Shearwater Teric ファームウェアリリースノート

バージョン 22 2021/12/20

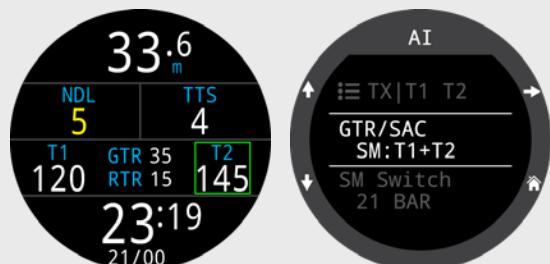
サイドマウントモードを追加しました。

サイドマウントモードの特徴

- ・ タンクの切り換えを促すインジケータが表示されます。
- ・ SAC および GTR は、2 本のタンクのガス総量をもとに算出されます。タンクのサイズは同一でなければなりません。

RTR (予備残圧時間) を表示オプションに追加しました。この数値は、残圧時間の少ない方のタンクのみに基づいて算出された GTR です (つまり、残圧時間の多い方のタンクが空になった場合の GTR のことです)。

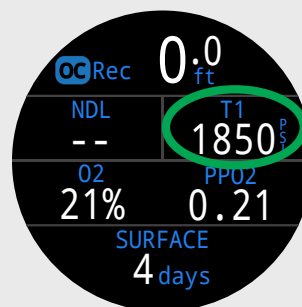
OC Recの標準レイアウトで、TTS（右上）の位置に別の表示を置き換えられるようになりました。
